弊社製塵芥車のリコール実施に関するお知らせ

新明和工業株式会社

改善箇所説明図

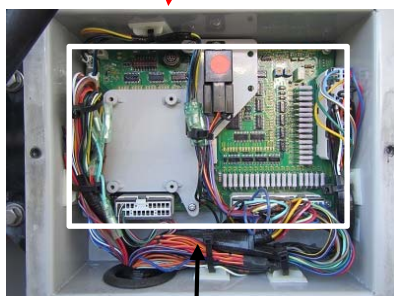
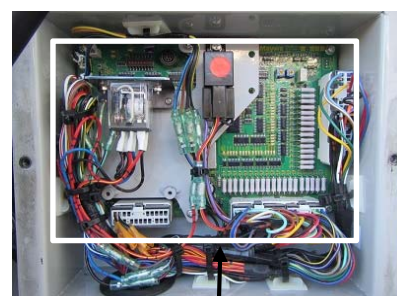
塵芥車のPTO連動非常点滅表示灯点滅制御ユニットの回路設計が不適切なため、PTO作動により非常点滅表示灯が点滅している際に、前照灯及び方向指示器を操作した場合、側方照射灯が点滅することがある。そのため、道路運送車両の保安基準第33条の2に適合しないおそれがある。

全車両、PTO連動非常点滅表示灯点滅制御ユニットを対策品に交換する。

改善実施済車には、塵芥車ボデー左前面にある製造銘板右下に白色の○形シールを貼る。
